LEVANTAMIENTO DE OBSERVACIONES EN RESPUESTA AL AUTODIRECTORAL N° 172-2017-MEM-DGAAE

**Plan de Abandono de la Línea de Transmisión 220 kV Callahuanca – Cajamarquilla,
en el tramo T40 – T43**

Imagen LOB 8-1 Puntos de visualización de flora y fauna

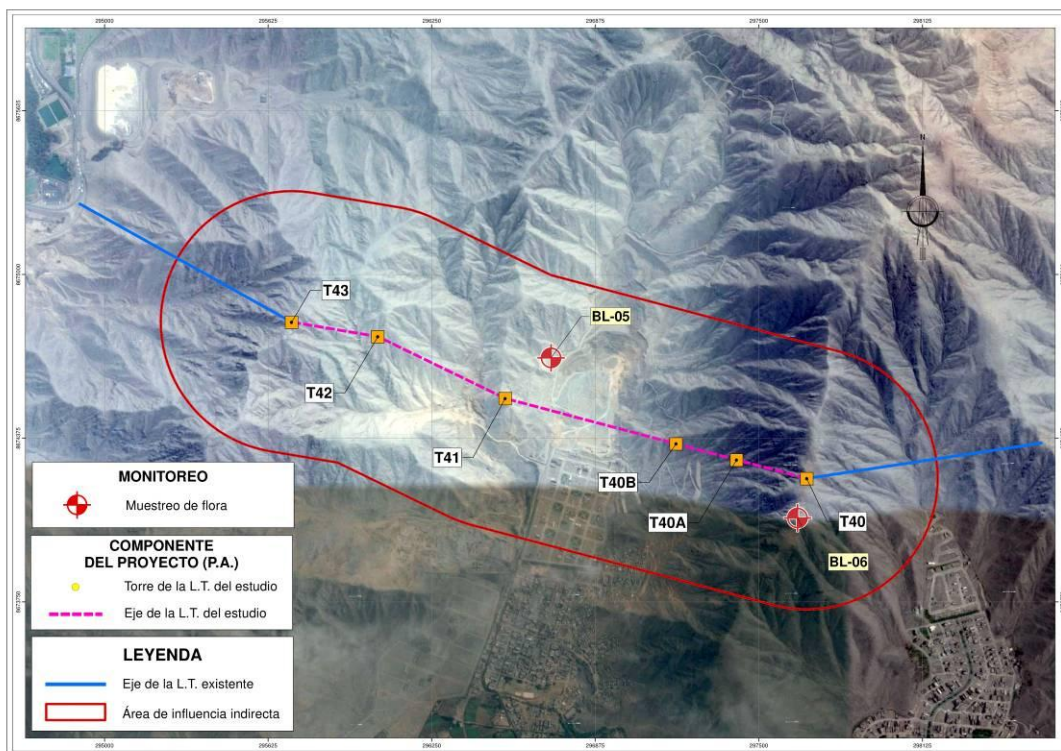
En el ítem 5.3 “*Componentes potenciales afectables*”, el Titular presento el cuadro 5.3-1 “*Medios y componentes ambientales*”, donde señalo los componentes ambientales que potencialmente serían afectados por las actividades de abandono (folio 155); sin embargo en el referido cuadro no consideró al componente “*flora*”, pese a que en los resultados de la línea base biológica se reportan dos especies de flora (folio 120). Por lo tanto, el Titular deberá describir los criterios técnicos que motivo que no considere al componente ambiental “*flora*”, caso contrario deberá corregir el cuadro 5.3-1, actualizando los ítems y cuadros relacionados respecto a la valoración del impacto a la flora y presentar las medidas de manejo ambiental correspondientes

En la siguiente imagen se puede visualizar los componentes del proyecto y los puntos de muestreo de flora utilizados para la realización de la línea base biológica.

Las especies de flora registradas en los puntos BL-05 y BL-06 se ubican en el área de influencia indirecta (AII) del presente plan de abandono, encontrándose en forma dispersa, lejos del área donde se realizarán los trabajos del tramo de línea a abandonar; asimismo no

se encuentra vegetación en las inmediaciones de la base de las torres a abandonar, por lo que no se prevé impacto alguno en el componente flora.
